Objet : Demande de suppression de la modification N°1 OAP 6 Daligaut / Auriol

Les Riverains de la Rue de La Rousselais à Madame la Commissaire Enquêtrice,

Schéma d'aménagement de l'OAP-6 après modification n°1

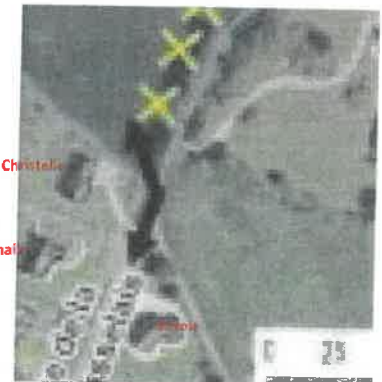
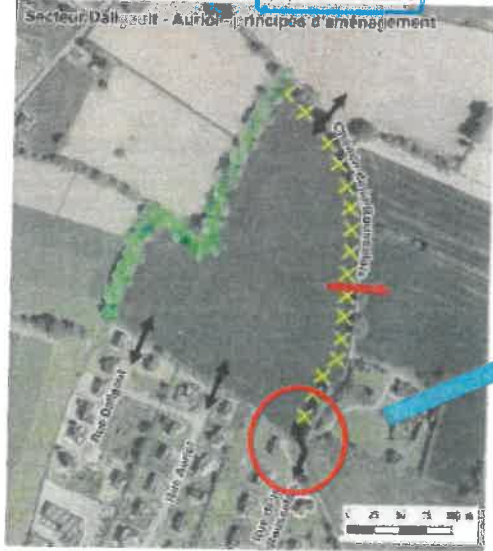
Celles ci ayant pour but de supprimer l'ouverture de la Rue de la Rousselais, comme indiqué par le schéma d'aménagement de l'OAP6 - Daligaut / Auriol (P 17 - Voir schéma ci dessous).

Comme indiqué plus haut, nous étions donc arrivés à la conclusion que la voirie de cette rue n'était pas en adéquation avec la sécurité des usagers, et que de fait, l'ouverture de cette rue n'était pas envisageable.
On peut d'ailleurs vérifier que le PLU de 2018 n'intègre pas cette ouverture, corroborant ainsi la conclusion émise lors de cette réunion.

Nous ne comprenons pas comment une configuration (qui n'a pas évolué) estimée dangereuse par le passé est maintenant devenue sécuritaire alors que le flux doit sensiblement augmenter.
Nous parlons d'un lotissement de 100 Maisons (à raison de deux voitures par maison) sans compter le flux des véhicules de passage.

A la vue de ce document, nous espérons que vos conclusions tiendront compte de nos remarques et permettront la suppression de l'ouverture du haut de la rue de la Rousselais.
